## СЕРВИСНЫЙ БЮЛЛЕТЕНЬ

<b>Технологические рекомендации</b>	<b>Номер:</b> SB-2020-002
	<b>Кампания:</b> 19RG1219-NL3014
<b>Регион:</b> Россия	<b>Группа:</b> Трансмиссия
<b>Модель:</b> NL-3	<b>Дата публикации:</b> 02.03.2020
<b>Год модели:</b> /	<b>Дата окончания:</b> /
<b>Довести до сведения:</b>	<input type="checkbox"/> Директор <input checked="" type="checkbox"/> Сервис-менеджер <input checked="" type="checkbox"/> Отдел продаж <input checked="" type="checkbox"/> Отдел предпродажной подготовки <input checked="" type="checkbox"/> Отдел запасных частей <input checked="" type="checkbox"/> Отдел послепродажного обслуживания <input checked="" type="checkbox"/> Отдел гарантии
<b>Тема:</b> Вибрация по кузову при движении

Код производителя:

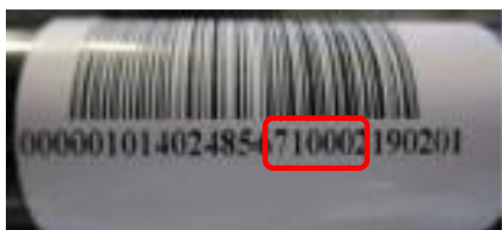
Если выявлено, что необходимо заменить приводные валы, то необходимо одновременно заменить левый и правый передние приводные валы.

Важно: при замене обоих валов необходимо использовать запасные части с одним и тем же кодом производителя.
